## 改善箇所説明図

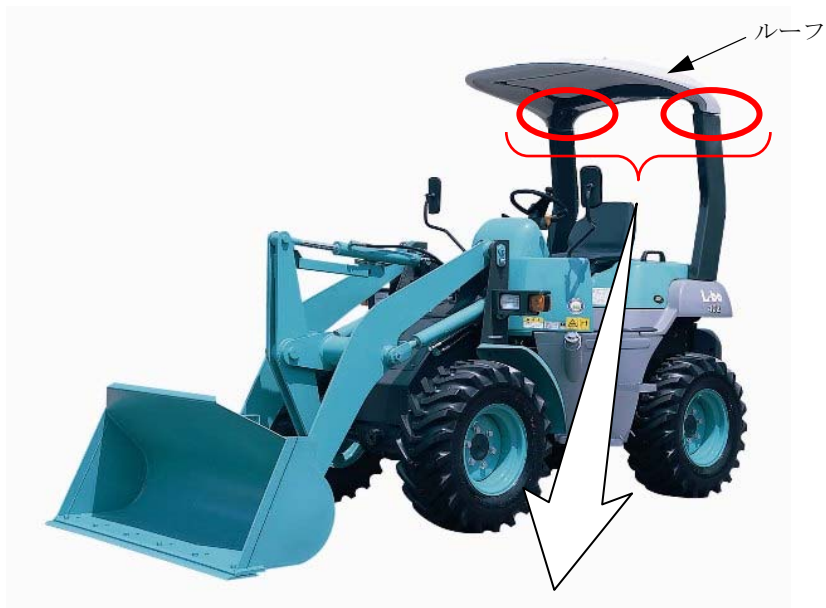
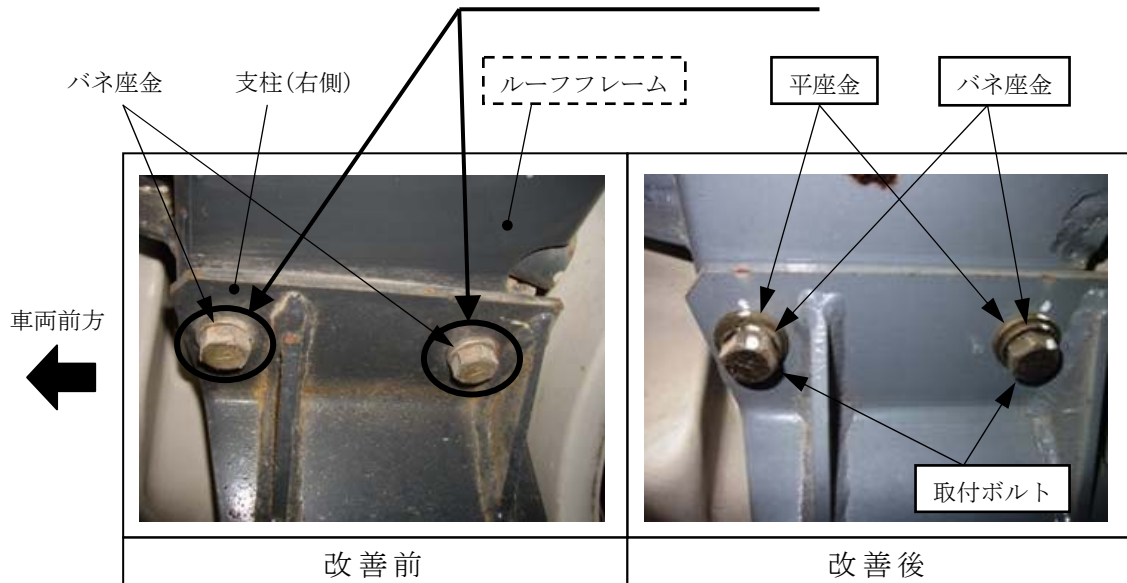
運転者席の上部にあるルーフにおいて、ルーフを取付けるルーフフレームと支柱を固定するボルトに平座金が取付けられていないため、締付けによる座面のへたりや、使用過程における振動でボルトが緩み、最悪の場合、ボルトの折損またはボルトの脱落により、ルーフが脱落するおそれがある。

全車両、ルーフフレームと支柱を固定するボルトとバネ座金を新品に交換するとともに、当該ボルトに平座金を追加し、規定トルク値で締付ける。また、ルーフフレームのネジ部を点検し、損傷しているものについては、ルーフフレームを新品と交換する。なお、使用者に対し、ルーフ取付部位の点検整備の確実な実施及び使用過程においてルーフを取外した場合における当該ルーフの再取付け作業に係る注意事項について周知を行う。

識別 : ルーフフレームの固定ボルトに平座金が装着されていることで識別する。
